**PRIMERA INFORMACIÓN ACLARATORIA**  
**SOLICITADA EN LA NOTA DEIA-DEEIA-AC-0198-2312-2021**

**ESTUDIO DE IMPACTO AMBIENTAL CATEGORÍA II**

**PROYECTO: RESIDENCIAL “SANTA ELENA II ETAPA”**

**ROYAL CHINA, S.A.**

**Figura No. 1.** Imagen satelital de la servidumbre de protección y el alineamiento de la Qda.  
Fuente: Google Earth 2022.

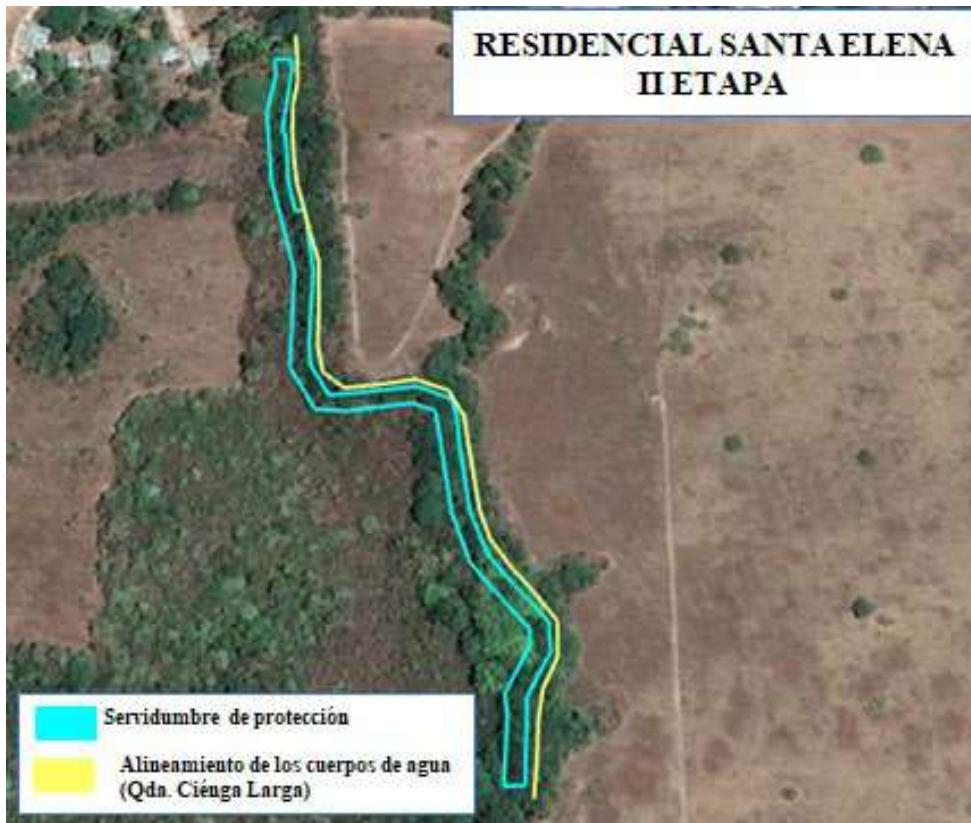
En Informe Técnico No. 179-2021 emitido por la Dirección Regional del Ministerio de Ambiente de Coclé, Sección Operativa de Seguridad Hídrica, se detalla el siguiente hallazgo: "Durante la inspección se evidencio la presencia de una cerca con alambre de púas delimitando la propiedad, ubicada a una distancia menor a J. 00 metros del nivel máximo de crecida de la quebrada Ciénega Larga ..., con la cual se incumple normativas ambientales en materia de aguas y protección forestal ... ". De igual forma en Anexo 17 Plano de Anteproyecto, pág. 297 del EsIA, se refleja lo visualizado en campo, pues la línea de propiedad del polígono se ubica dentro de servidumbre de protección de la quebrada. Por lo antes descrito, se le solicita:

- a. Presentar plano del polígono del proyecto donde se visualice de manera clara la fuente hídrica con su correspondiente servidumbre de protección, en concordancia con lo establecido en el artículo 23 y 24 de la Ley 1 de 3 de febrero de 1994.
- b. Presentar coordenadas del alineamiento de los cuerpos hídricos (cuerpo de agua superficial) y la servidumbre de protección.
- c. Presentar medidas de mitigación para la no afectación la quebrada Ciénega Larga.

**4a.** Se presenta en anexos plano de terracería segura donde se visualiza de manera clara la Qda. Ciénega Larga y la servidumbre de protección Bosque de Galería.

**4b.** Se presentan coordenadas del alineamiento de la Qda. Ciénega Larga y de la servidumbre de protección

**Figura No. 4.** Imagen satelital con la cobertura vegetal y uso de suelo del proyecto Residencial SANTA ELENA II ETAPA. Fuente: Google Earth, 2022

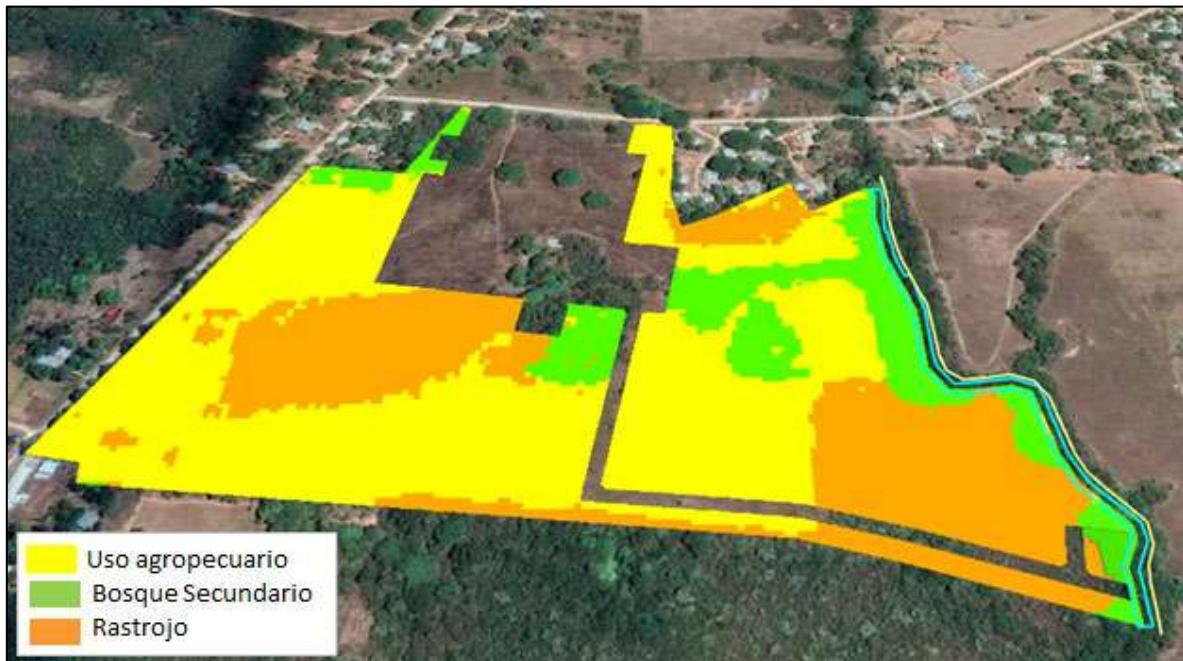
- a. Aclarar si los 38 árboles cuantificados en el inventario forestal se encuentran dispersos en su totalidad.
- b. Presentar coordenadas de los polígonos de las fajas muestreadas en el Inventario Forestal, detalla en el punto 7 .1.1.
- c. Presentar Inventario Forestal del bosque de galería que presenta la quebrada Ciénega Larga, con su correspondiente metodología y coordenadas de ubicación de las zonas muestreadas.
- d. Presentar para el área total del proyecto el desglose detallado del tipo y porcentaje de masa vegetal que será afectado.
- e. Presentar el desglose de cálculo de costo por área a indemnizar, de acuerdo a los resultados obtenidos al subpunto (d).
- f. Presentar mapas donde se visualice de forma clara el tipo de masa vegetal en el área total del proyecto.
- g. Presentar listados de las especies de mamíferos muestreadas en el área del proyecto.

**Figura No. 1.** Ubicación de la PTAR

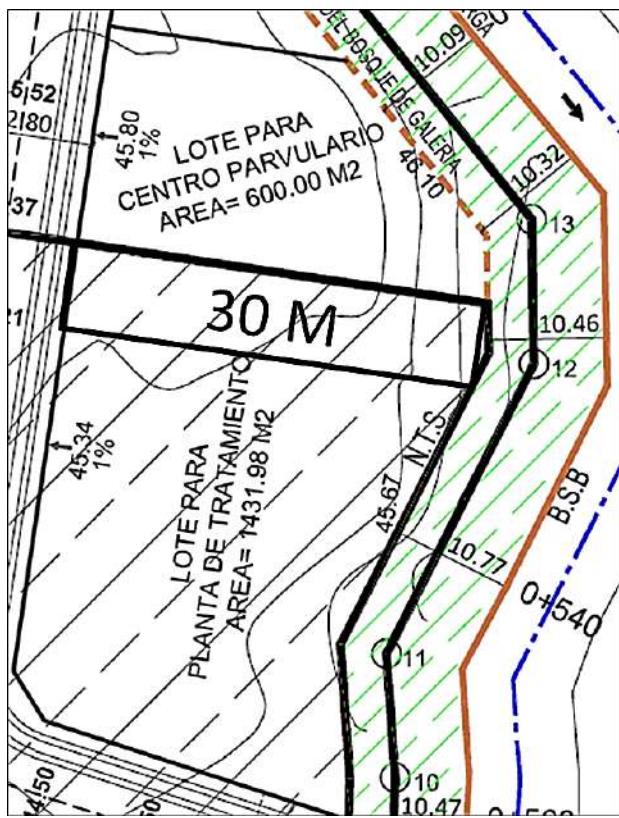
En Anexo 15 se adjunta copia de la Resolución No. 737-20 emitida por el Ministerio de Vivienda y Ordenamiento Territorial (MIVIOT), págs. 281 a la 285 del EsIA; sin embargo, no se incluye los planos de la propuesta del Esquema de Ordenamiento Territorial emitidos por esta entidad y que forma parte de la Resolución. Por otro lado, en planos adjuntos en Anexo 17, se visualiza que el lote donde se propone ubicar la planta de tratamiento de aguas residuales (PT AR) se sitúa un Centro Parvulario. Por lo que se le solicita:

- a. Presentar planos de la propuesta del Esquema de Ordenamiento Territorial emitidos por el MIVIOT y que forma parte de la Resolución No. 737-20.
- b. Aclarar la ubicación de la PTAR en el lote destinado al Centro de Parvulario.
- c. Presentar la(s) modificaciones al Esquema de Ordenamiento Territorial, aprobada por el Ministerio de Vivienda y Ordenamiento Territorial.

- 6a.** Se presenta en anexos planos de propuesta del Esquema de Ordenamiento Territorial
- 6b.** La ubicación de la PTAR tiene un lote definido con un área total de 1431.98 m<sup>2</sup> la misma tiene 30 m de retiro del lote del centro parvulario. En el cuadro No. 10 se presentan

coordenadas de la PTAR. En la Figura No. 3 se presenta ubicación de la PTAR y retiro del centro parvulario.
